改善箇所説明図

基準不適合発生箇所① 原動機

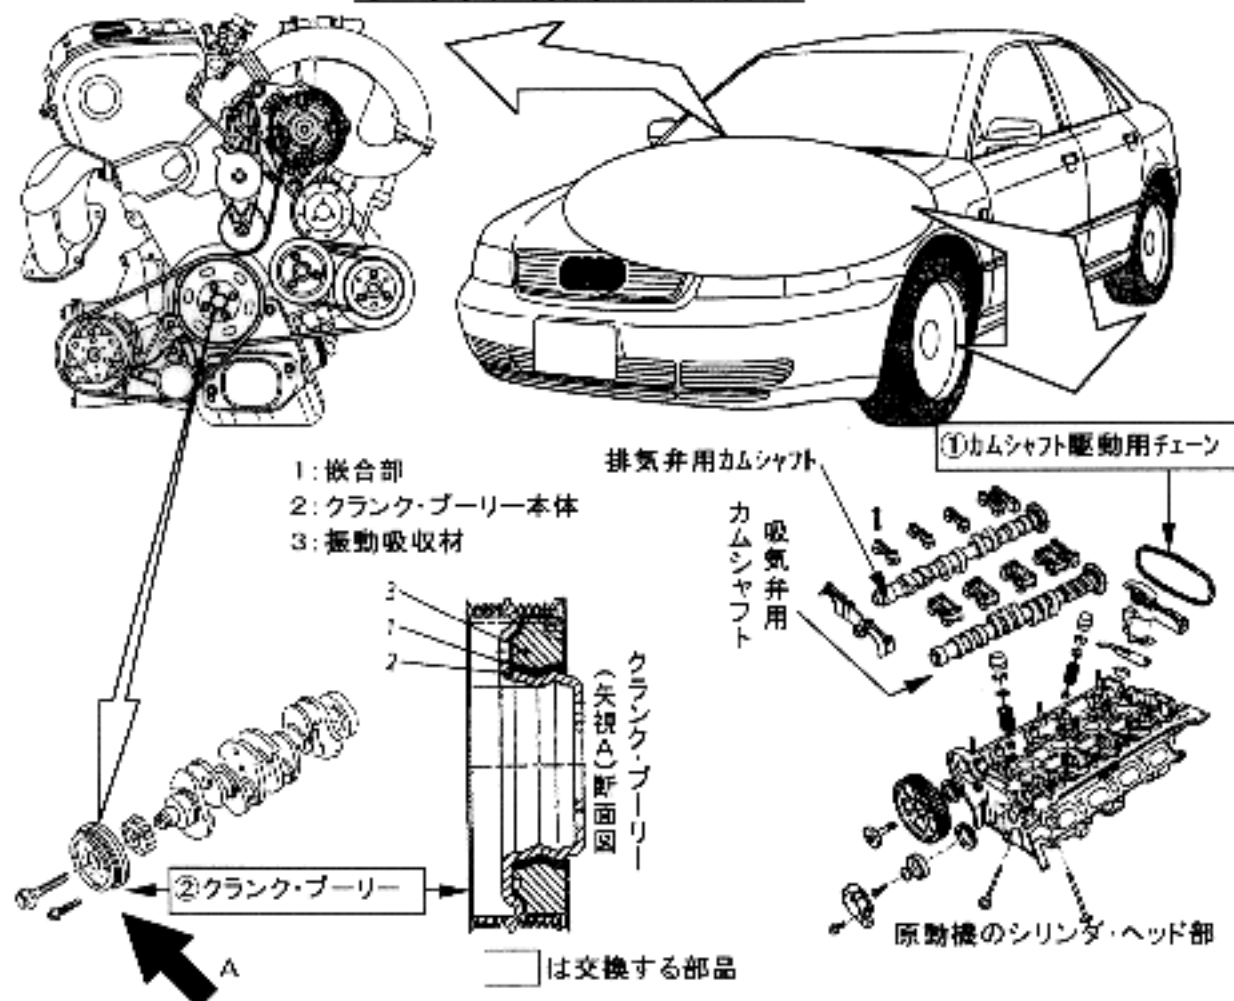
原動機において、カムシャフト駆動用チェーンの強度が不足しているため、そのままの状態で使用を続けると、当該チェーンの摩耗及び伸びが発生し、最悪の場合、当該チェーンが外れ、原動機が停止するおそれがある。

原動機において、クランク・プーリーに組込まれている振動吸収材の嵌合が不適切なものがあり、そのままの状態で使用を続けると、最悪の場合、当該振動吸収材が外れ、周辺部品を損傷させるおそれがある。

全車両、当該カムシャフト駆動用チェーンを対策品と交換する。

全車両、当該クランク・プーリーを対策品と交換する。

右側ドアの上根椋番の後方の車体パネルに黄色又は白色のペイントを塗布する。
